Oggetto: Metropolitana Automatica di Torino - Linea 1 Tratta Lingotto-Bengasi

CUP J34C0300000001 - Stazione Bengasi: Realizzazione parcheggio pubblico interrato e relativa riqualificazione superficiale a cura della Città di Torino.

Trasmissione documentazione

Prescrizioni per la progettazione e costruzione del parcheggio di Intersoambio in Piezza Bengael

Allegati: Schemi esplicativi degli interventi di consolidamento a protezione della galleria

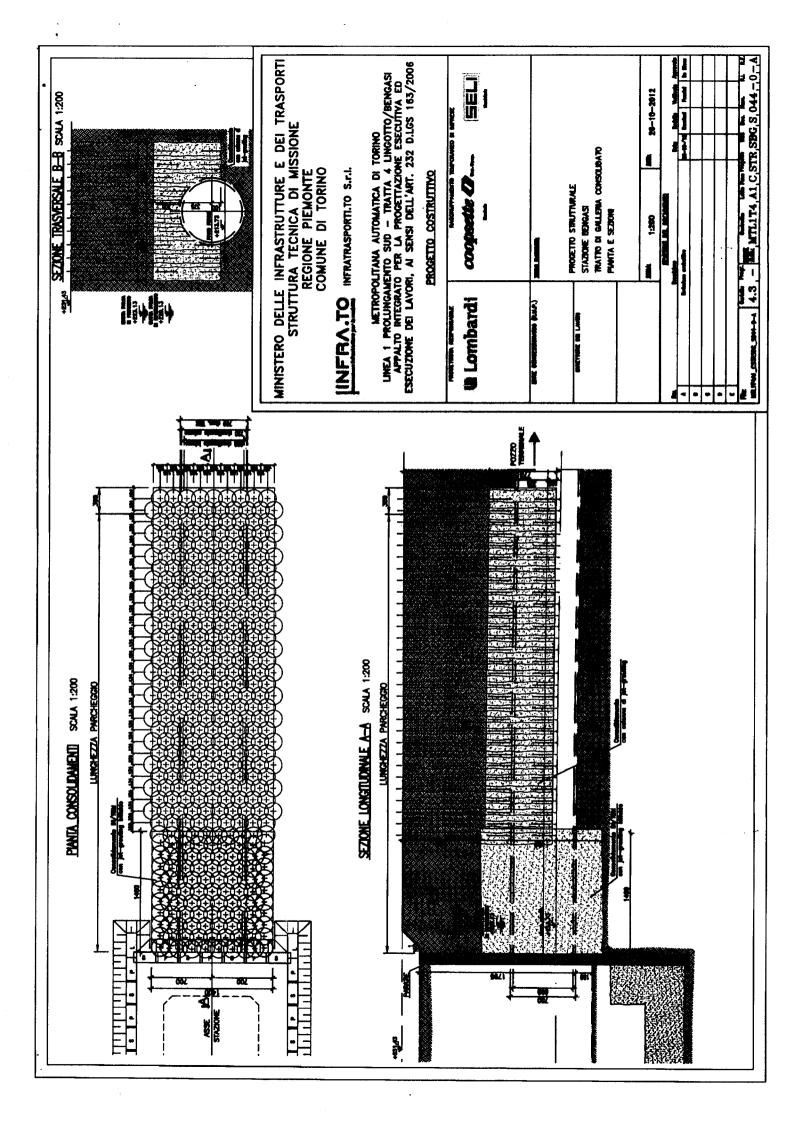
Come glà anticipato nella precedente nota Lombardi Prot. N. 13645 del 21/09/2012, relativamente al tunnel, in assenza di Interventi di consolidamento, si presorive che i futuri manufatti insistenti al di sopra della galleria di linea dovranno rispettare una distanza minima dal rivestimento in conci prefabbricati pari ad un diametro di scavo all'interno della fascia di influenza della galleria stessa, stimabile di ampiezza pari a 2 volte la copertura + 3 volte il diametro di scavo, centrata sull'asse galleria.

Una riduzione di tale distanza minima, comunque non oltre la metà diemetro di scavo, potrà essere accettata a condizione che vengano mesal in atto interventi di consolidamento volti a preventre inaccettabili effetti di deconfinamento dei rivestimento della gelleria durante la costruzione del percheg-

Tali interventi, che dovranno interessare un volume di terreno esteso almeno 3 m oltre il contomo alla galleria, saranno eseguiti mediante tecnologia jet-grouting, con l'ottenimento di una resistenza a compressione semplice del materiale trattato pari ad almeno 1,5-2,0 MPs, e dovranno essere reslizzati preventivamente allo scavo della galleria stassa, al fine di non arrecane disturbo in fase di esercizio. A maggior chiarazza, si allegano alla presente gli achemi esplicativi degli interventi richiesti.

I carichi trasmessi dalle fondezioni al di sopra della palleria dovranno essere il più possibile omogenel in entrambe le direzioni trasversale e longitudinale al tunnel, redistribuiti cioè attraverso fonda-

zioni continue e non leciale, sufficientemente rigide, e non dovranno superare il valore massimo di 200 kPa.

Le fast esecutive dovranno essere condotte in modo il più simmetrico possibile rispetto all'asse della galleria, per non indurre squilibri tensionali nel rivestimento della stessa.
